KE SMLouvĚ O Dílo
NÁVŠTĚVNICKÉ STŘEDISKO DŮM PŘÍRODY ČESKÉHO KRASU, KONĚPRUSY II

Protokol o změně díla – změnový list č. 01	
Návštěvnické středisko Dům přírody Českého krasu, Koněprusy II	
JEDNOTLIVÁ STAVBA: SO 99 - 2	
PŘEDMĚT ZMĚNY: Změna požadavku na zázemí pro provoz jeskyní – buňkoviště 1. část bez připojení	
Dotčené místo: SO 99 - 02	
Odkaz na výkresy nebo na jinou část smluvní dokumentace: nejsou	
POPIS ZMĚNY: Dodávka sanitární kontejneru vč. fekálního tanku, dodatečné práce na dodávaných buňkách. ZL neobsahuje připojení, bude řešeno samostatně.	
Přílohy textové: Rozpočet	
Přílohy výkresové: Půdorys buňkoviště	
Vyjádření Projektanta:	
Návrh změny Harmonogramu: Dle termínu přestěhování zaměstnanců od 1.11.2020. Předpoklad 30 dní, bude upraveno v dodatku č.1.	
Návrh změny Ceny díla: 242 086 Kč bez DPH	
Podpisy:	
Souhlas Zhotovitele: I	Datum: 26.11.20
Souhlas TDS Objednatele: I	Datum: 26.11.2020
Souhlas autorského dozoru Objednatele: I	Datum:
Souhlas statut. zástupce Objednatele: Ing. Lubomír Příbyl	Datum: 26.11.2020

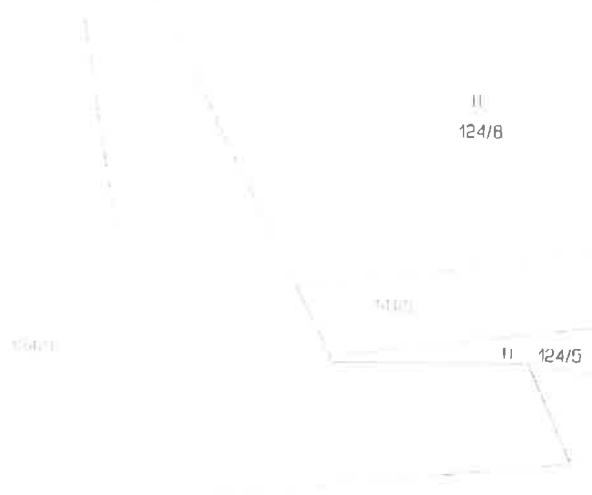
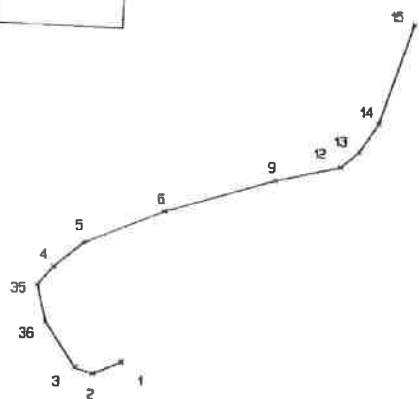
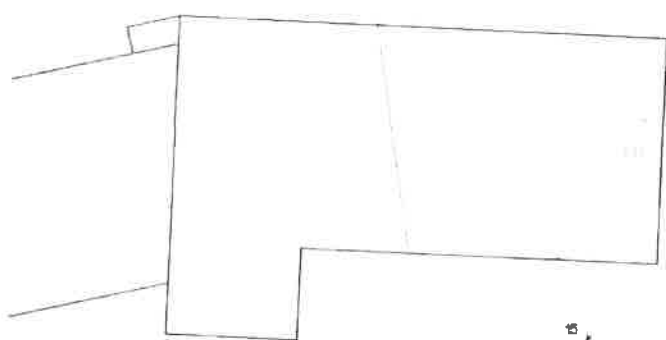
Protokol o změně díla – změnový list č. 04	
Návštěvnícké středisko Dům přírody Českého krasu, Koněprusy II	
JEDNOTLIVÁ STAVBA: SO 01 02	
PŘEDMĚT ZMĚNY: Provedení provizorní přeložky kabelu CETIN	
Dotčené místo: SO 01 02 – stavební jáma	
Odkaz na výkresy nebo na jinou část smluvní dokumentace: není součástí PD	
POPIS ZMĚNY:	
Při zajištění skutečné polohy sítí na staveništi, byl vytýčen průběh kabelu CETIN a byla zjištěna kolize s místem stavební jámy – kabel nebyl přeložen v rámci přípravných prací objednatele (viz PD).	
Přílohy textové: Rozpočet, PPD CETIN	
Přílohy výkresové: schéma vedení přeložky	
Vyjádření Projektanta:	
Návrh změny Harmonogramu: Bez dopadu.	
Návrh změny Ceny díla: 49 353,47 Kč bez DPH	
Podpisy:	
Souhlas Zhotovitele:	Datum: 2.3.21
Souhlas TDS Objednatele:	Datum: 4.3.21
Souhlas autorského dozoru Objednatele:	Datum: 4.3.21
Souhlas statut. zástupce Objednatele: Ing. Lubomír Přibyl	Datum: 4.3.21

Celkem zamerané 45.1m trasy vedení CETIN
